Rapport de l'Inspection des installations classées

Visite d'inspection du 5 mars 2025

Parc éolien exploité par la SAEML 3D ENERGIES à Melle (79)

Références : 0007209566 / 2025 / 1106

Depuis le point D :

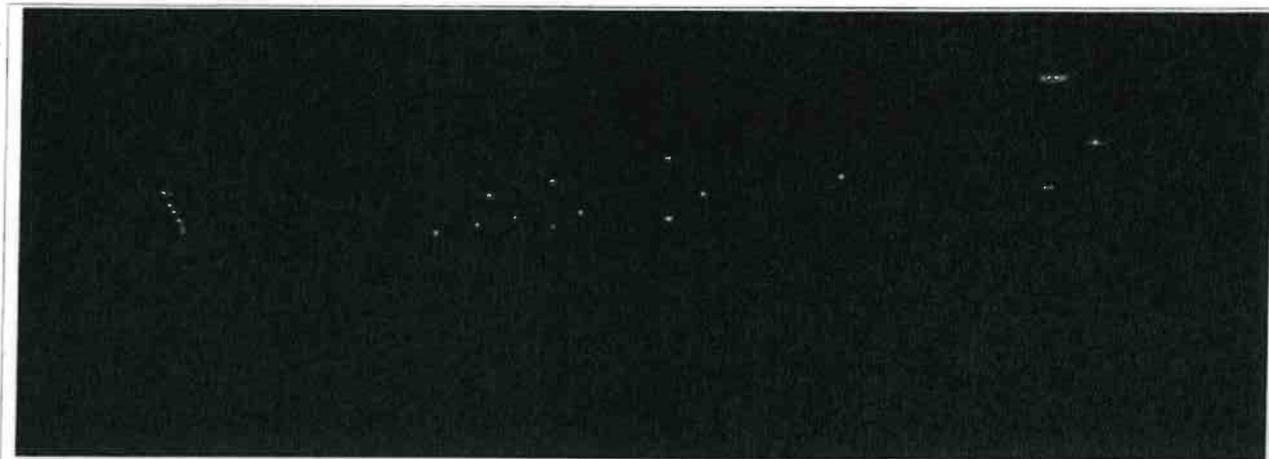
Les flashes rouges des 6 éoliennes du parc REGIE 3D ENERGIES, des 4 éoliennes du parc SAEML 3D ENERGIES, des 2 éoliennes Sud du parc FERME EOLIENNE DES CHÂTELIERS (E5 et E6) et de 2 des 4 éoliennes Nord (E1 et E4) du parc FERME EOLIENNE DES CHÂTELIERS sont synchronisés.

Les flashes rouges des éoliennes du parc FERME EOLIENNE DE LUSSERAY PAIZAY-LE-TORT ne sont pas synchrones avec ceux des parcs REGIE 3D ENERGIES, SAEML 3D ENERGIES et FERME EOLIENNE DES CHÂTELIERS.

La fréquence des flashes du parc FERME EOLIENNE DE LUSSERAY PAIZAY-LE-TORT est presque égale au double de la fréquence des flashes des trois parcs éoliens voisins. Les flashes des parcs REGIE 3D ENERGIES, SAEML 3D ENERGIES et FERME EOLIENNE DES CHÂTELIERS sont apparus presque simultanés avec la moitié (1 sur 2) des flashes du parc FERME EOLIENNE DE LUSSERAY PAIZAY-LE-TORT, avec un petit décalage perceptible.
